Nom de produit/nom commercial :	Cios Select VA21 avec FD	Date	Mai 2023
UDI-DI :	04056869267180	ID action corrective	AX012/23/S

Informations de sécurité (CSI) relatives à une action corrective sur site

Objet : Remplacement du recouvrement du monobloc du Cios Select VA21 avec détecteur plat

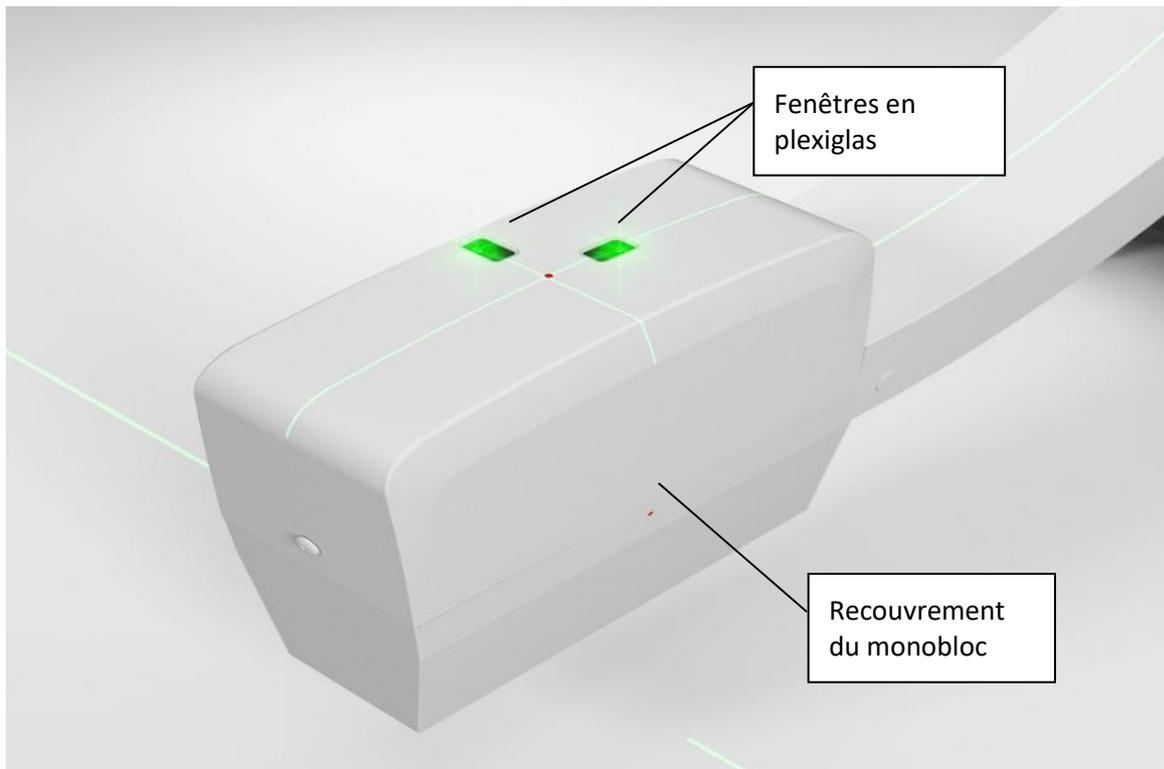
Une mauvaise colle a été utilisée pour les petites fenêtres en plexiglas du recouvrement du monobloc de votre Cios Select VA21 avec FD (Référence :11577298). Le plexiglas risque de tomber. La probabilité d'une telle chute est plus grande en cas de chocs et de collisions fréquents.

Les fenêtres de plexiglas (passage des rayons laser) du recouvrement du monobloc peuvent tomber, permettant l'infiltration de liquide. Dans le cas le plus grave, il y a risque de choc électrique (par exemple, si, après la chute des petites fenêtres en plexiglas, une grande quantité de liquide s'infiltré et si l'utilisateur ou l'opérateur entre en contact avec du liquide sur le couvercle connecté aux parties internes sous tension).

Une forte consommation de recouvrement de monobloc a été identifiée sur le marché. Après l'enquête de l'équipe de R&D, il a été constaté que le fournisseur n'appliquait pas le type de gel de silice conforme aux exigences du dessin technique. Par conséquent, l'adhérence de la fenêtre de plexiglas est insuffisante et la fenêtre peut tomber.

La pénétration de liquide doit être rendue impossible pendant l'utilisation. Par exemple, en appliquant des mesures de protection telles que l'utilisation de champs stériles, et en évitant les chocs du monobloc. Si les fenêtres en plexiglas sont brisées ou manquent, le système doit immédiatement être mis à l'arrêt, et ne plus être utilisé jusqu'au remplacement du recouvrement.

La mise à jour sur le terrain a été lancée, de sorte que les recouvrements des monoblocs de la base installée concernée seront remplacés par de nouveaux recouvrements de qualité.
